Regione Siciliana
Presidenza della Regione Siciliana
Autorità di Bacino del Distretto Idrografico della Sicilia

Aggiornamento del Piano Stralcio di Bacino
per l'Assetto Idrogeologico (P.A.I.)
(Art. 68 commi 4bis e 4 ter del D.Lgs. 3 Aprile 2006, n. 152 e ss. mm. ii.)

Delibera n. 235 del 17/06/2025

RELAZIONE
COMUNE DI MESSINA

Fig. 1 – Modifiche definite con lo studio della pratica 1

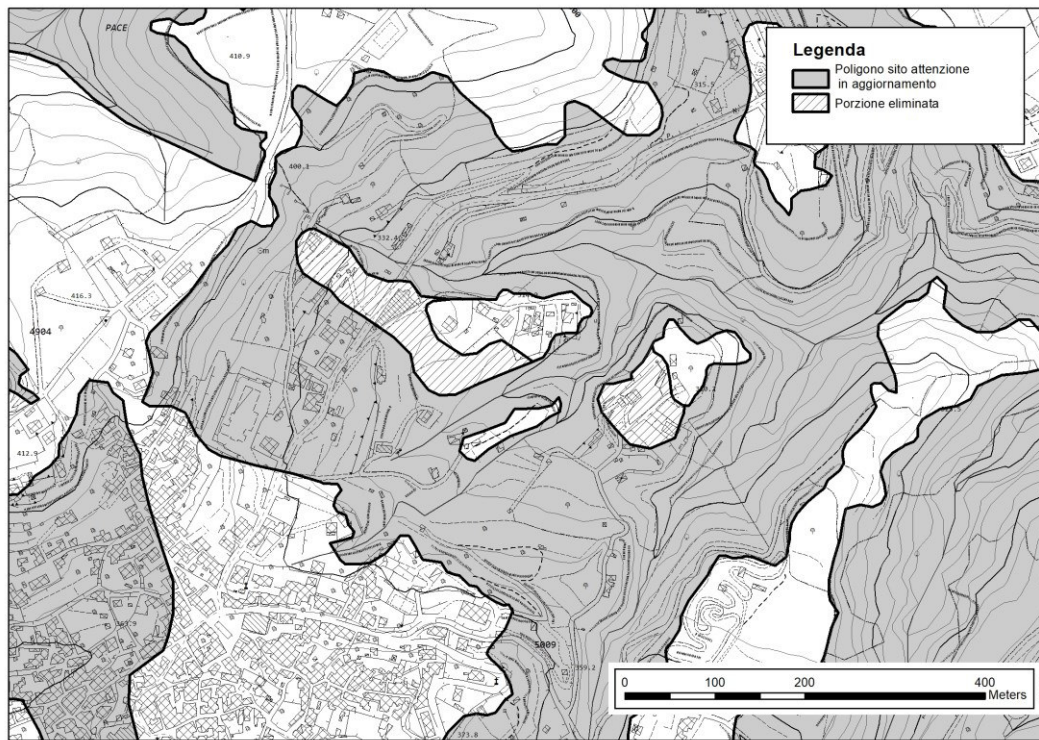
Il tecnico ha segnalato che risultano delle incongruenze tra la “carta dei punti di innesco dei fenomeni di colata rapida” e le condizioni attuali dell'area. Infatti, risultano diversi punti di innesco in corrispondenza del fabbricato e delle varie strutture circostanti murarie, per cui la carta dei punti di innesco non risulta aggiornata alle condizioni geomorfologiche attualmente presenti nell'area.

Dal riesame della condizione morfologica, il tecnico ha quindi ridotto l'area di alimentazione e ricalcolato la propagazione della colata detritica potenziale con le formule dello studio ENEA 2013.

I risultati hanno verificato che la propagazione interessa solamente il versante a monte della strada; la distanza di propagazione massima della potenziale colata rapida è pari 9,42 m circa, con punto di inizio dalla quota di valle dell'area circoscritta nel sito come possibile area di distacco (P.I.C. valle); la distanza che intercorre tra il P.I.C. valle e la struttura in studio è di circa 23,28 m, per cui il franco utile ottenuto tra la distanza massima di propagazione della potenziale colata rapida e il sito in studio, è di circa 13,85 m.

E' stato quindi dimostrato, con attestazione del tecnico, che i punti di innesco indicati dallo studio ENEA 2013 non sono tutti in posizione naturale ma alcuni sono in corrispondenza di salti morfologici artificiali e non hanno la capacità di determinare una colata rapida significativa che possa raggiungere la zona del progetto.

Con le indicazioni dello studio si è potuto ripерimetrare il sito di attenzione come illustrato nella figura 1.

Fig. 2 – Modifiche definite con lo studio della pratica 2

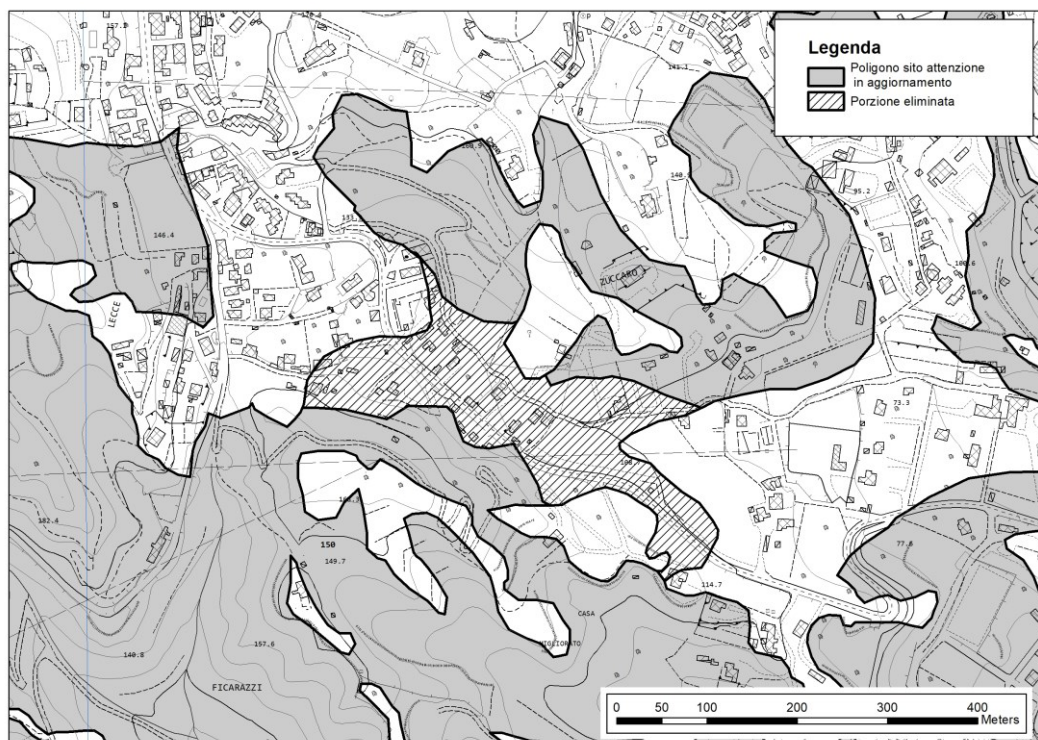
Nello studio è stata considerata l'interferenza tra le opere da realizzare e la propagazione delle colate rapide potenziali mediante la valutazione della distanza di propagazione (runout) di fenomeni potenziali eseguita in base alle formule di propagazione utilizzate dall'ENEA nello studio del 2013.

Il risultato dell'applicazione del metodo indicato nello studio ENEA evidenzia che la distanza tra il punto di innesco e l'area di interesse progettuale è di oltre 60 m mentre la distanza di propagazione della colata di progetto è di 47 m. Per cui si può escludere l'interferenza tra le opere da realizzare e la propagazione delle colate rapide potenziali.

Le considerazioni illustrate dallo studio hanno permesso di individuare le correzioni del limite del sito di attenzione come illustrate nel seguente stralcio di figura 2.

Fig. 3 – Modifiche definite con lo studio della pratica 3

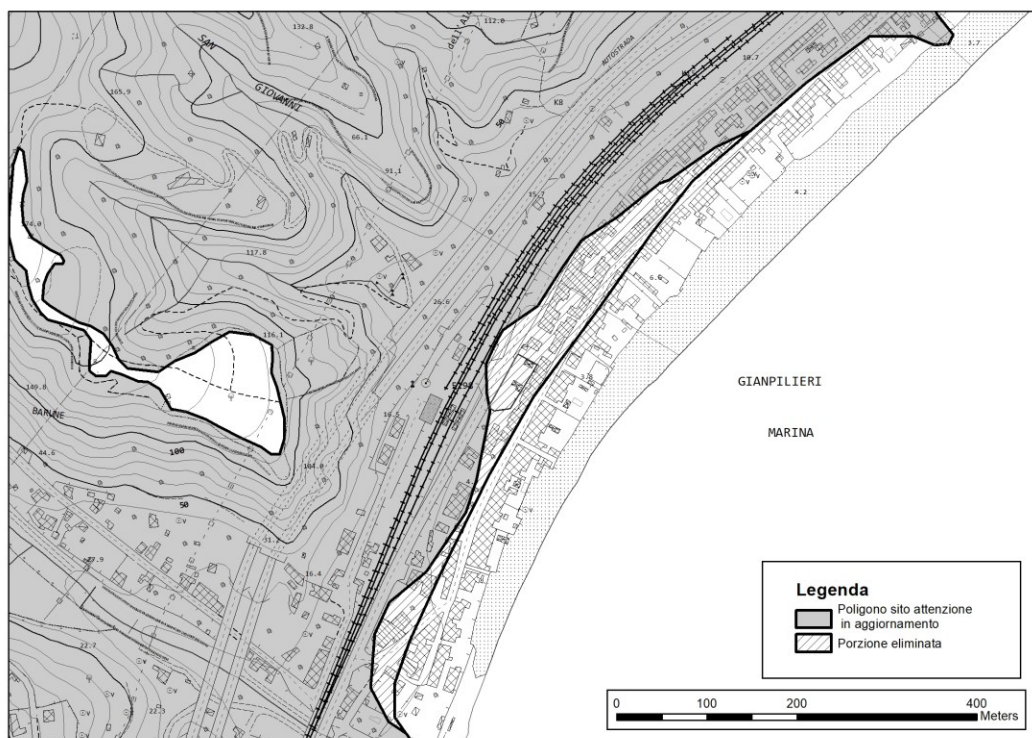
Lo studio di approfondimento è stato sviluppato mediante una modellazione con software RAMMS e adottando la condizione di rilascio tipo "block release", che considera il distacco per scivolamento di una unica coltre detritica, metodo utilizzabile nel caso in esame relativo alle colate non canalizzate.

Ai fini del principio di cautela, considerando i luoghi dove ricade l'area in studio, il Geologo ha assunto 2 scenari di simulazione il primo il cui valore dello spessore della coltre detritica è pari a 1.00 m; il secondo il cui valore dello spessore della coltre è pari a 2.00 m.

Nel caso in cui si considera un metro di spessore del materiale mobilizzabile, la colata detritica simulata ha una propagazione simulata che si estende fino al margine della sede dei binari ferroviari ad una quota intorno a 16 metri s.l.m., e ad una distanza di oltre 90 metri dal fabbricato.

Nel caso della situazione con spessore 2m, la colata detritica simulata, ha una propagazione che si estende fino ad occupare la strada S.S. 114 (Messina -Catania) ad una quota intorno a 10.5 metri s.l.m., e ad una distanza di oltre 50 metri dal fabbricato.

E' stato quindi dimostrato che i punti di innesco indicati dallo studio ENEA 2013 non hanno la capacità di determinare una colata rapida in grado di raggiungere la zona del fabbricato in condono edilizio.

Le indicazioni dello studio con simulazione della colata di progetto è stato valutato positivamente ai fini della modifica del poligono del sito di attenzione, con le determinazioni illustrate nel seguente stralcio cartografico.

Fig. 4 – Modifiche definite con lo studio della pratica 4

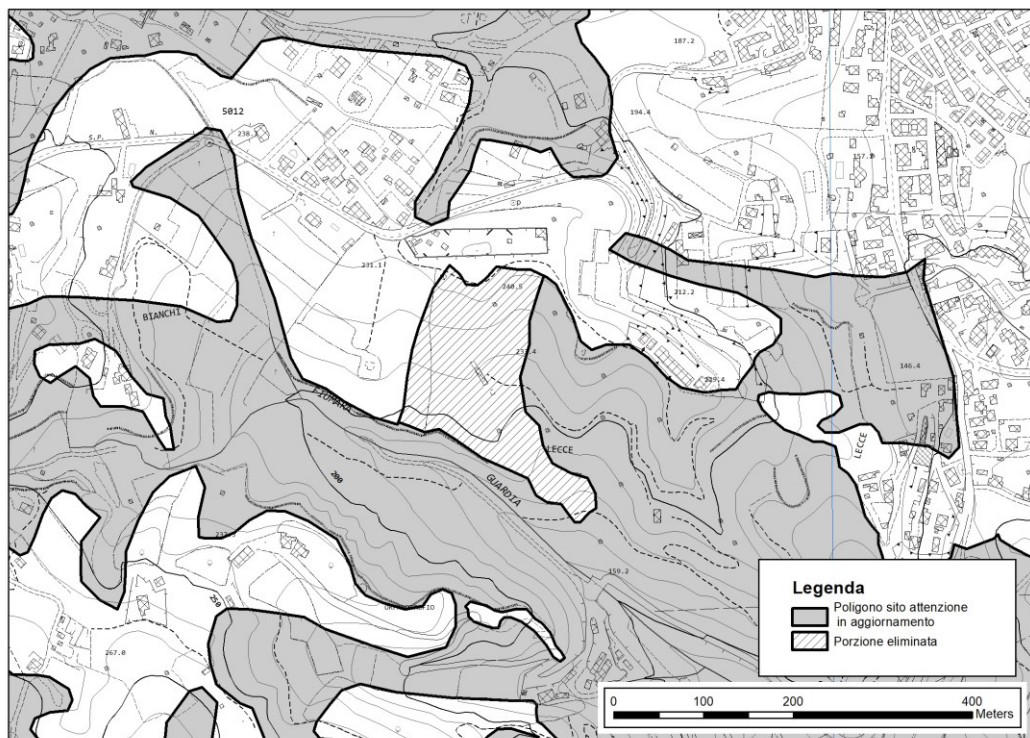
Con riferimento alle interferenze con il Piano stralcio per l'Assetto Idrogeologico (PAI), l'ampliamento previsto viene appena lambito, nella porzione denominata ACS lato sud, dal sito di attenzione per probabile propagazione di colate rapide.

In particolare, l'interferenza è relativa al fronte meridionale esterno all'attuale cimitero, dove la morfologia passa da quella subpianeggiante del terrazzo marino a quella degradante verso la Fiumara Guardia, con pendenze inizialmente superiori ai 25-30 gradi per poi generalmente stabilirsi intorno ai 20 gradi. Nella rottura di pendenza sono posizionati alcuni punti di innesco a probabilità elevata e molto elevata, come definiti dallo studio ENEA del 2013.

Le sistemazioni del terreno previste per l'ampliamento della zona sud determineranno l'asportazione completa del tratto iniziale del pendio, laddove sono ubicati gli inneschi da cui deriva la definizione del sito di attenzione.

Le attività di cantiere di fatto andranno ad eliminare l'eventuale pericolosità geomorfologica derivante dalla presenza di una scarpata avente le funzioni di zona di innesco di colate rapide, che in ogni caso avrebbero uno sviluppo verso valle senza interferire con il cimitero.

Pertanto, sulla base delle conclusioni del tecnico che esclude, per eliminazione morfologica del sito di attenzione, ogni possibilità di impatto tra le determinazioni del P.A.I. e il progetto in esame, si è modificato il poligono del sito di attenzione, come illustrato in figura 4.

Fig. 5 – Modifiche definite con lo studio della pratica 5

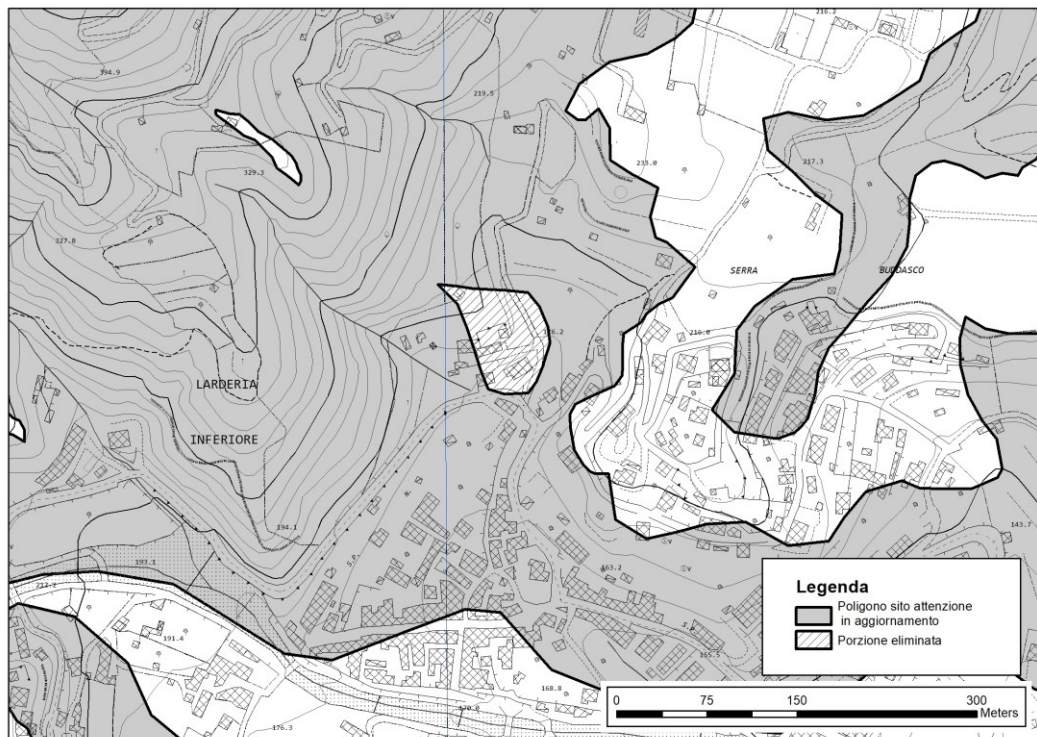
La modellazione ha riguardato i punti di innesco presenti nelle scarpate molto pendenti dell'asta torrentizia, in relazione ad un modesto bacino collocato a monte anche se non perfettamente in linea con l'ubicazione del fabbricato, che infatti risulta posizionato sul prolungamento della dorsale in sinistra idrografica, in posizione esterna alla zona della conoide del torrente.

La simulazione evidenzia una forte probabilità di coinvolgimento nella zona di immissione dell'asta torrentizia nella piana di Messina, con il coinvolgimento certo delle abitazioni presenti.

Per il fabbricato in esame invece la simulazione conferma che lo stesso non viene interessato dal flusso della colata di progetto.

Lo studio di compatibilità geomorfologica, con la simulazione degli eventi di colata rapida incanalata, ha accertato che il sito del fabbricato non viene interessato dai materiali trascinati a valle lungo l'asta torrentizia, in ragione della sua posizione morfologica "riparata" rispetto le direttrici del fenomeno di dissesto.

In base ai risultati dello studio allegato alla pratica di compatibilità geomorfologica, è stato possibile effettuare la variazione del sito di attenzione come illustrato nel seguente stralcio cartografico.

Fig. 7 – Modifiche definite con lo studio della pratica 7

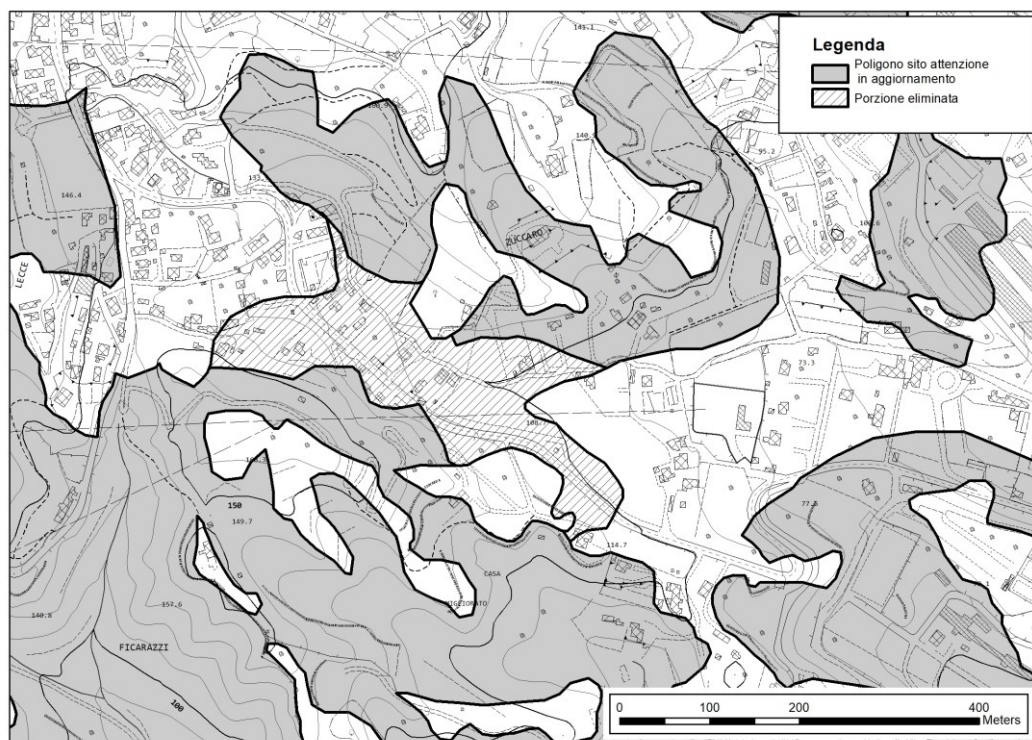
Nella documentazione aggiuntiva prodotta, le foto del sito evidenziano la presenza di interventi di regolarizzazione dell’area con muri di contenimento, recinzioni ed alberature, nel rispetto dei vincoli connessi, e la presenza di un corso d’acqua che risulta regimato.

La parte a monte dell’area, indicata nel Piano stralcio per l’Assetto Idrogeologico (PAI) del territorio comunale di Messina come area sorgente dei punti di innesco delle colate rapide, è antropizzata sia per la presenza fabbricati ad uso residenziale, di pratica agricola, di terrazzamenti, di impianti arborei, strade comunali e SP 45, determinando di fatto l’artificialità delle pendenze maggiori o la copertura dei tratti di versante indicati come area sorgente.

Una ulteriore evidenza di una suscettibilità inferiore a quella indicata nelle carte del PAI, è la modesta porzione di aree esposte ai fenomeni connessi con il sito di attenzione, risultando le stesse potenzialmente circoscritte alla porzione sommitale della modesta dorsale (spartiacque) ed all’intensa urbanizzazione della frazione urbana posta a monte e prossima all’area.

Alla luce delle informazioni prodotte, si può dedurre che i versanti a monte della proposta lottizzazione, hanno condizioni morfologiche e uso antropico che non permette lo sviluppo di colate rapide significative o che possano interessare il sito progettuale e di conseguenza si è modificato il poligono del sito di attenzione come illustrato in figura 7.

Fig. 8 – Modifiche definite con lo studio della pratica 8

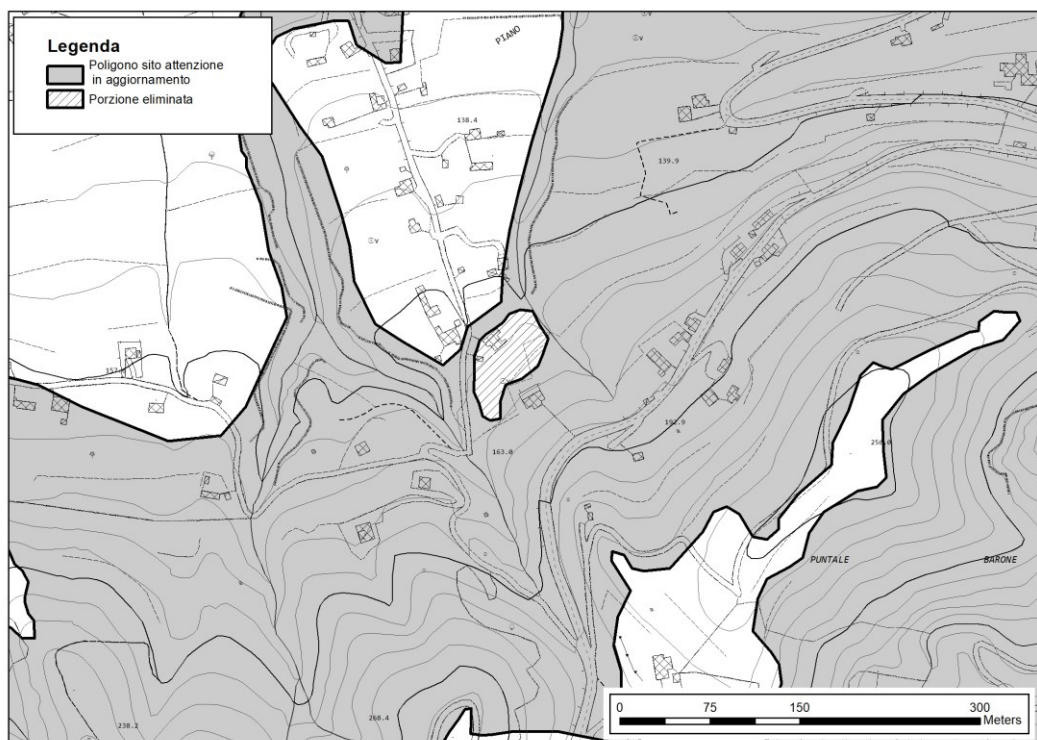
Lo studio del Geologo ha esaminato la condizione morfologica rispetto ai punti di innesco con probabilità elevata e molto elevata dello studio ENEA 2013 e ha utilizzato una modellazione numerica con l'ausilio del software Flow-R (*How path assessment of gravitadonal hazards at a Regional scale - Horton, P., 3aboyedoft ti., Rudaz, H. e Zimmermann, M.: How -R, un modello per la mappatura della suscettibilità dei flussi di detriti e altri pericoli gravitazionali su scala regionale, Nat. Pericoli Terra Sist Sa., .13, 869-885, <https://doiorg/10.5194/nhess-13-869-2013>, 2013*), sviluppato e gestito da Terranum Sàrl (Svizzera).

Riferisce anche che Flow-R è stato specificamente sviluppato per definire modelli di propagazione delle colate rapide di detrito e per valutare la suscettibilità al dissesto in determinate aree. Flow-R utilizza un approccio probabilistico per definire la potenziale propagazione delle colate detritiche. Si basa su metodi empirici e utilizza vari algoritmi di diffusione e leggi di attrito, consentendo la valutazione dell'estensione della propagazione della colata di detrito.

La simulazione effettuata, risulta coerente con quanto richiesto per gli studi di pericolosità delle colate rapide e ha dimostrato che il fabbricato oggetto dell'analisi non è coinvolto da un possibile fenomeno di colamento rapido. Tale condizione risulta ulteriormente ridotta dalle buone condizioni morfologiche e di sistemazione agricola dell'intero lotto di terreno.

Pertanto, sulla base delle indicazioni dello studio, si è modificato il poligono del sito di attenzione, come illustrato in figura 8.

Fig. 9 – Modifiche definite con lo studio della pratica 9

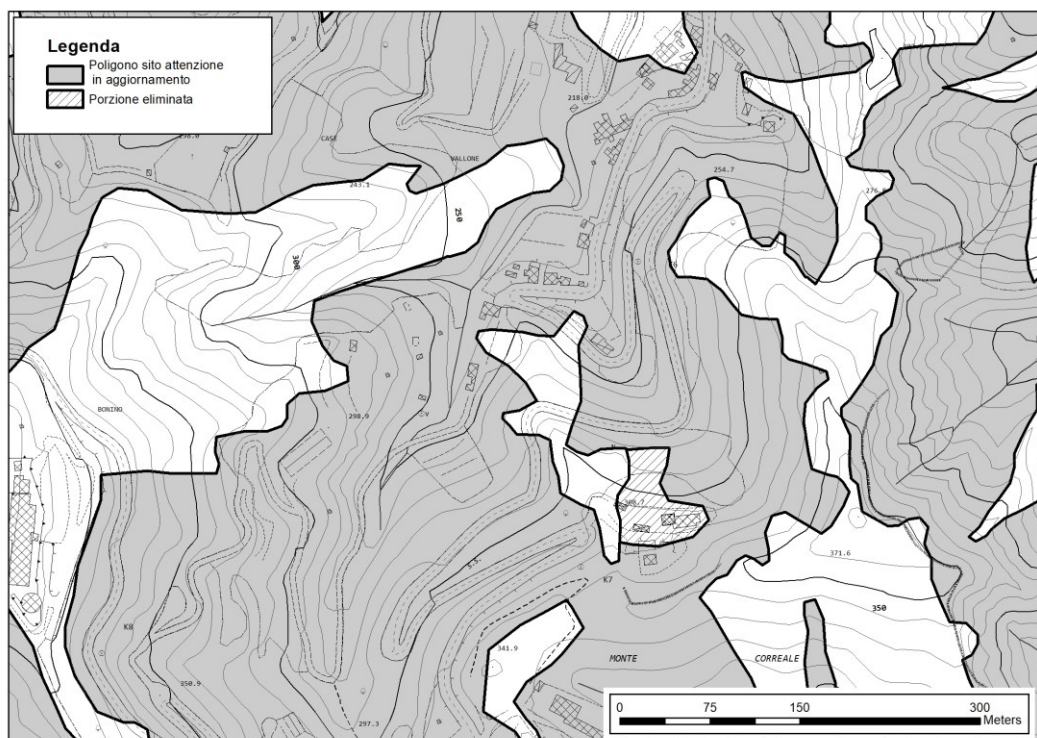
Una volta esaminate le caratteristiche del sito, il tecnico ha utilizzato le formule di propagazione delle colate rapide definite nello studio ENEA 2013, determinando i volumi mobilizzabili e verificando i rapporti tra la zona di massima propagazione ed il sito in esame.

In particolare sono state simulate due colate rapide nei punti di maggiore pendenza della scarpata rocciosa presente a sud del fabbricato in esame. Entrambe hanno avuto come risultato una propagazione di circa 25 – 30 metri ed un punto di arresto distante dal sito oltre 20 metri.

Inoltre, esistono fabbricati, strade e muri di contenimento tra il fabbricato oggetto di sanatoria e la zona di arrivo delle colate simulate.

La simulazione effettuata ha dimostrato che il fabbricato oggetto dell'analisi non è coinvolto da un possibile fenomeno di colamento rapido e pertanto si è modificato il poligono del sito di attenzione, come illustrato in figura 9.

Fig. 10 – Modifiche definite con lo studio della pratica 10

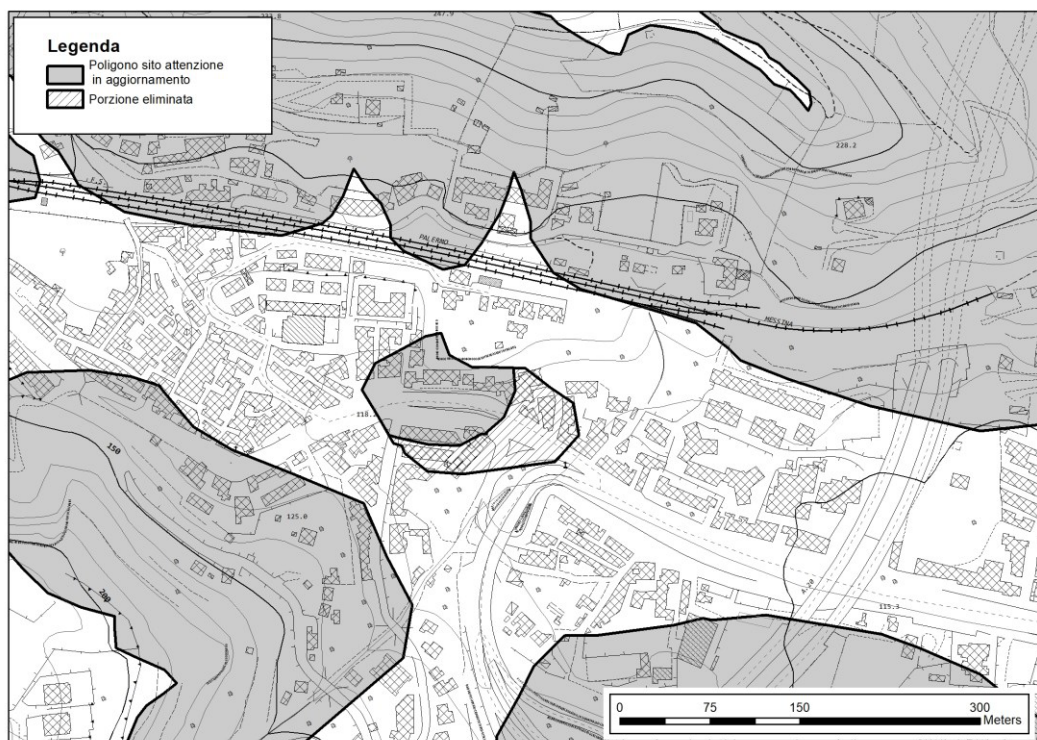
Il sito di interesse si colloca ad una quota topografica di circa 110 m.s.l.m., in sinistra idrografica del Torrente Camaro, in un'area subpianeggiante debolmente degradante verso il torrente. Per quanto riguarda la pericolosità dell'area dove insiste il fabbricato in esame, il geologo ha dettagliatamente affrontato la fase 0 dello studio di caratterizzazione delle colate rapide, verificando che la presenza di punti di innesco a suscettibilità elevata e molto elevata, nel pendio posto a nord ovest del sito in esame, sia effettivamente dovuta alle caratteristiche geomorfologiche e non a modifiche antropiche.

Il geologo ha quindi eseguito una valutazione della colata di progetto, utilizzando le formule di propagazione definite dallo studio ENEA 2013. I risultati della simulazione hanno stabilito che la colata si arresta alla base del versante dove risulta limitata, oltre che dalle sue caratteristiche volumetriche, da una schiera di fabbricati e dalla viabilità. Il sito in esame è distante oltre 25 metri dalla base del versante e pertanto nelle conclusioni il geologo afferma che l'area di sedime del progetto risulta esterna alla pericolosità definita dal poligono del sito di attenzione avente sigla SA-102-5MS-007.

Di conseguenza risulta sovrastimata la propagazione delle colate rapide nel versante a nord ovest del fabbricato in esame e quindi è stato modificato il limite inferiore del sito di attenzione nell'area esaminata come illustrato in figura 10.
